添付書類六の一部補正

添付書類六を以下のとおり補正する。

頁	行	補正前	補正後
6-目-1 ～ 6-9-2		(記載変更)	別紙 1 に変更する。

第1.1-1図 敷地の概況図

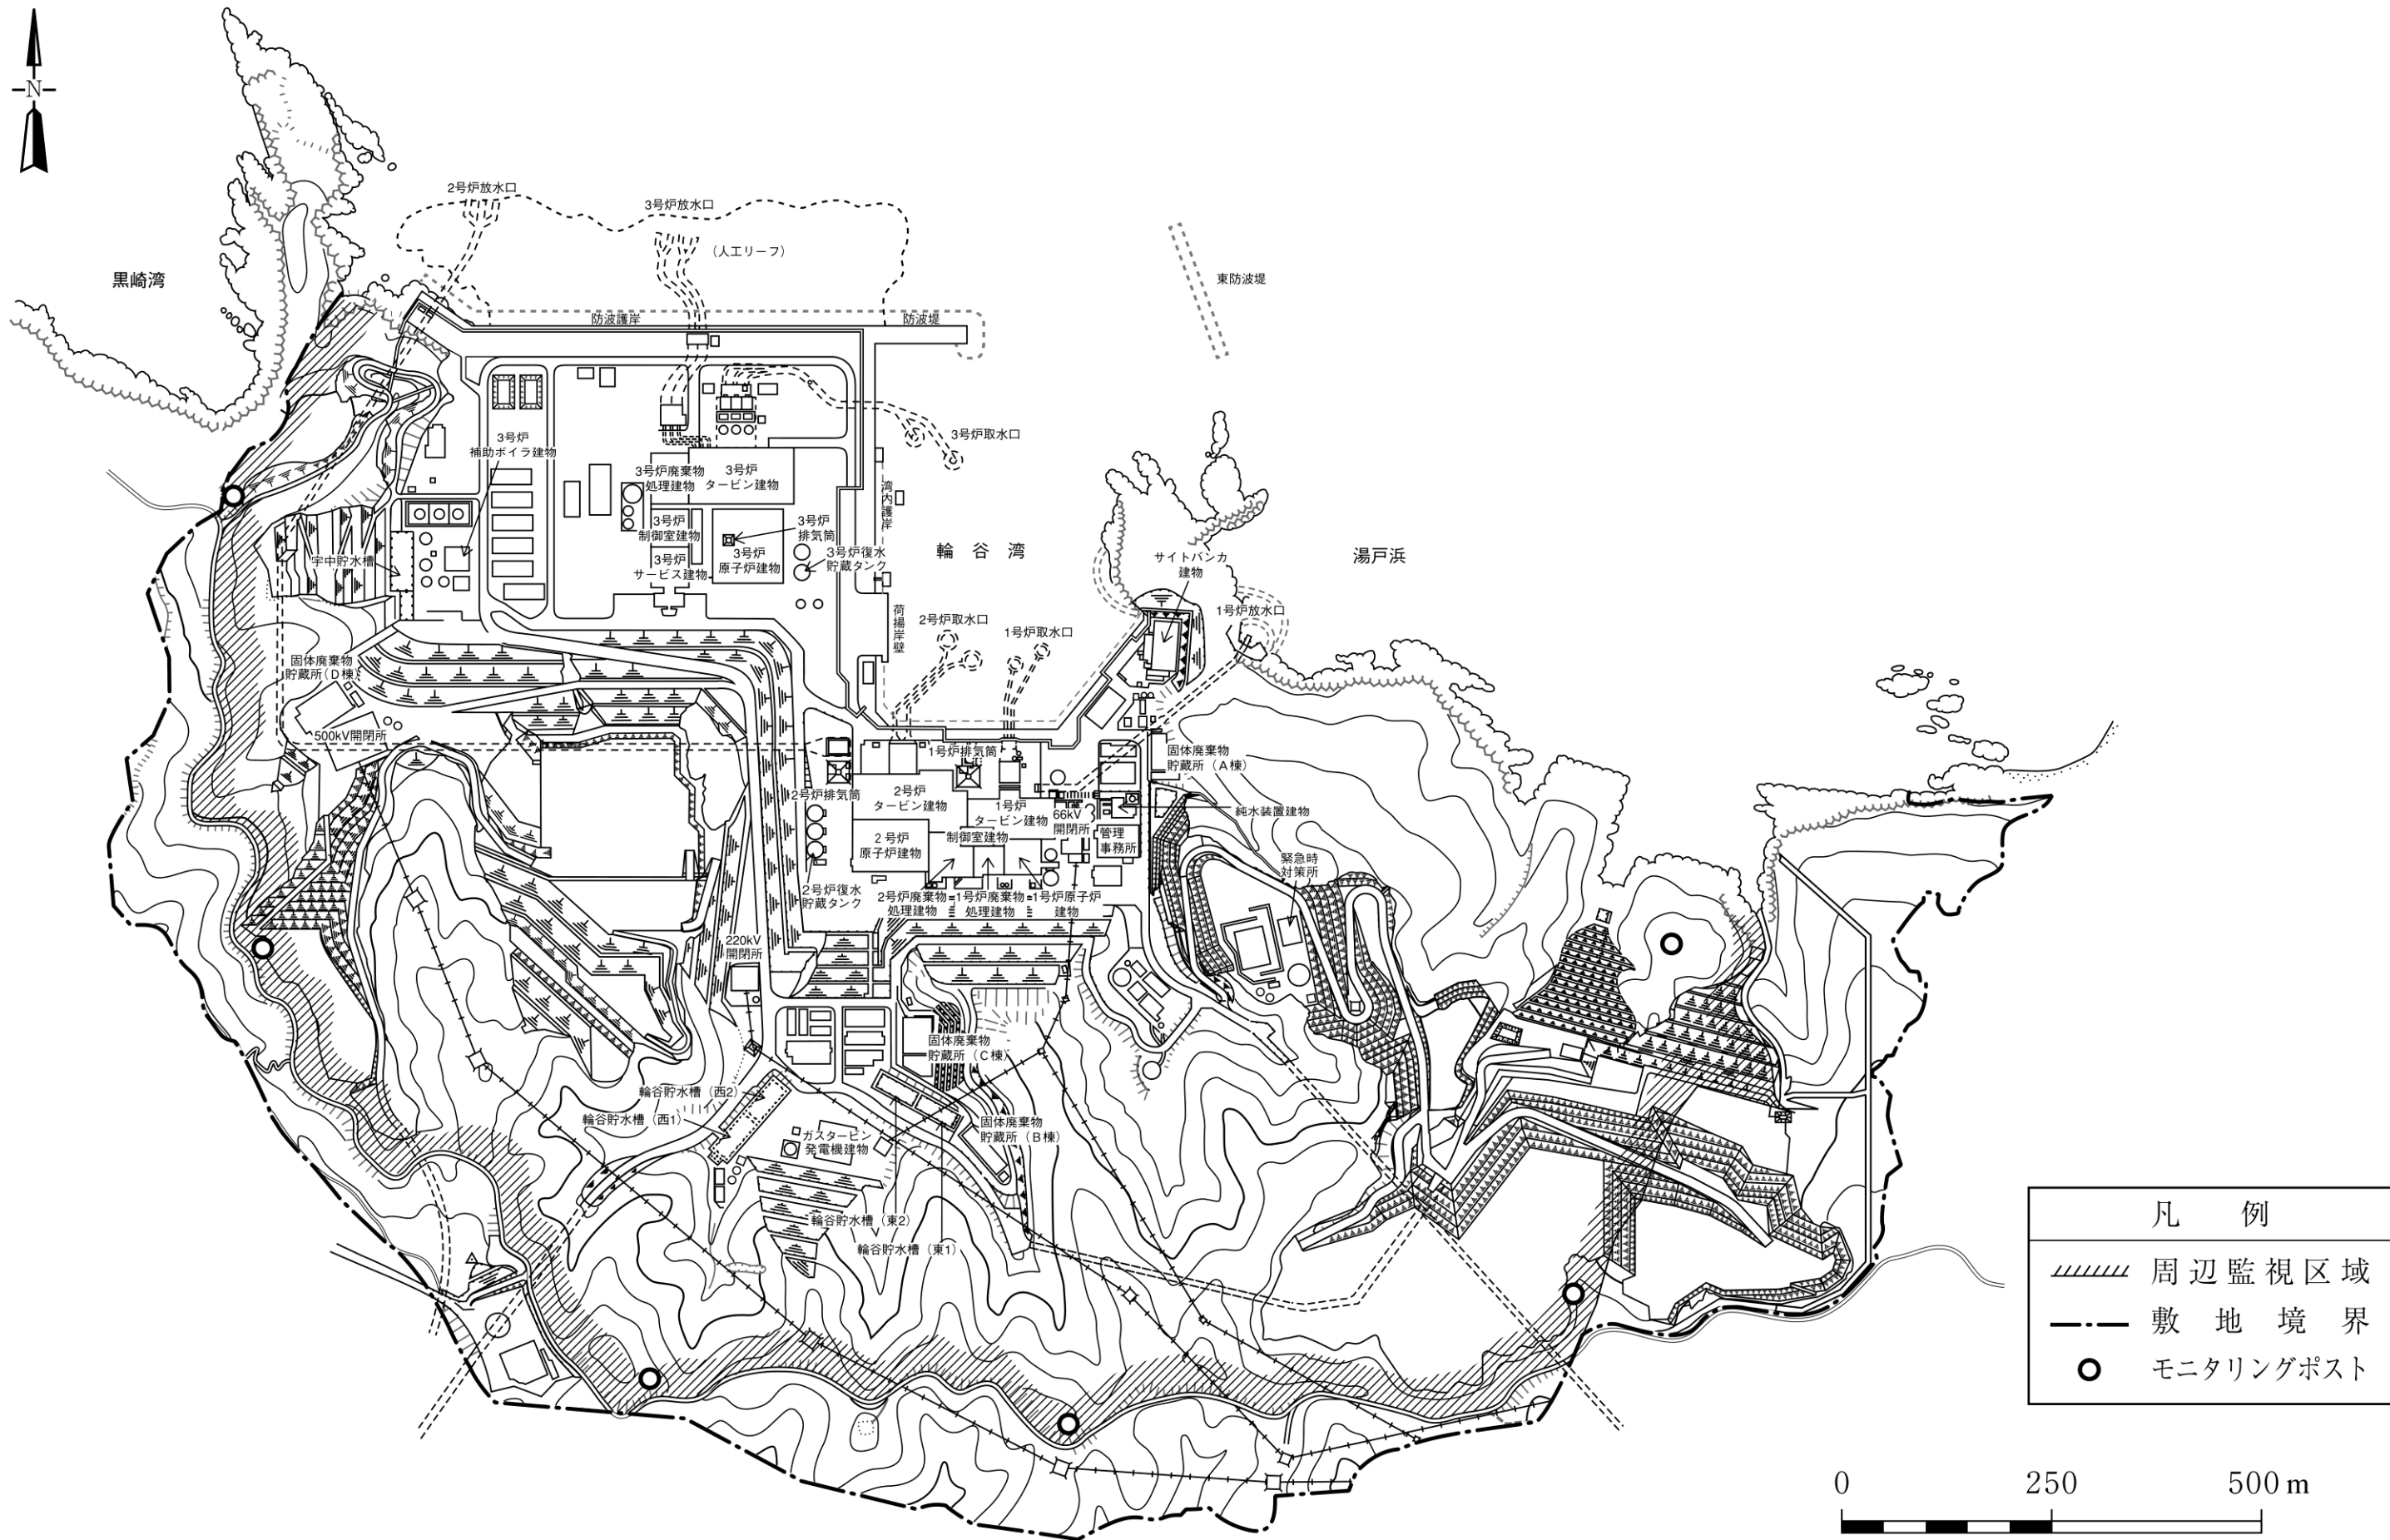
また、下記項目の記述及び関連図面等を以下のとおり変更又は追加する。

1. 敷地

第 1.1-1 図 敷地の概況図
